ИНФОРМАЦИОННОЕ ПИСЬМО
СРЗИА ЦДУ ЕЭС СССР № 69

27 декабря 1984 г.

"Об ошибках в заводском монтаже передатчиков АНКА-14
выпуска 1980 г."

Рис. 1. Правильный монтаж C7 и C8 в узле ИЧР.

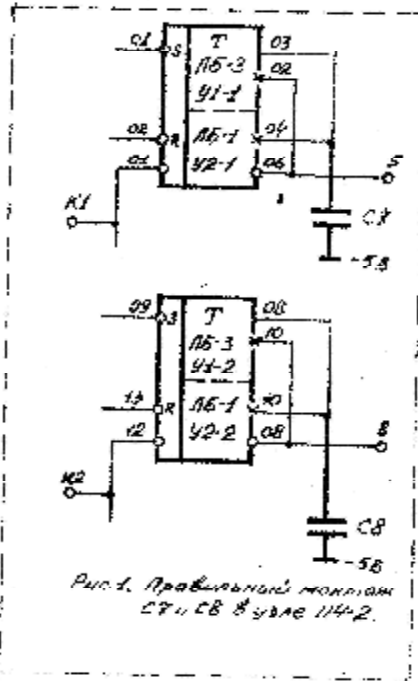
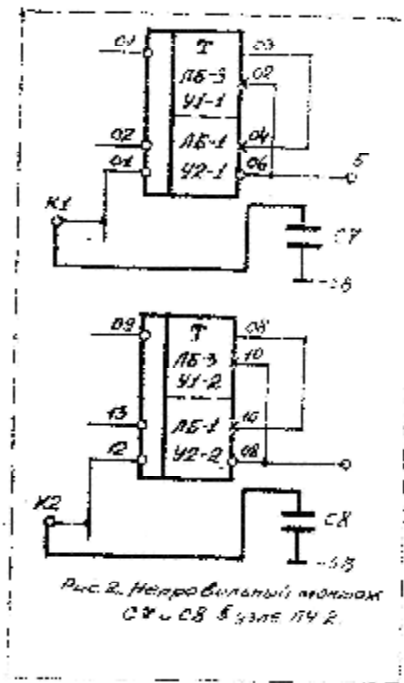
Наряду с другими мероприятиями, в схему каждого входного триггера на платах ПЧ-1 и ПЧ-2 передатчика навесным монтажом были включены дополнительные конденсаторы (С7 и С8 на рис .1 и 2 приложения) для исключения возможности ложных срабатываний при импульсных помехах.

В упомянутых пяти передатчиках АНКА-14 этой партии заводом была допущена одинаковая ошибка при установке конденсаторов С7, С8-на плате ПЧ-2 (см.рис.2 приложения).

Для выявления возможных аналогичных ошибок в монтаже других передатчиков этой партии аппаратуры и предупреждения их неправильных действий, СРЗИА ЦДУ ЕЭС СССР рекомендует службам РЗА всех ОДУ и энергосистем выяснить наличие на под-ведомственных объектах передатчиков АНКА-14 выпуска 1980,1981г.г. произвести их внеплановую проверку и, при наличии заводской ошибки, устранить ее в соответствии с рис .1 приложения.
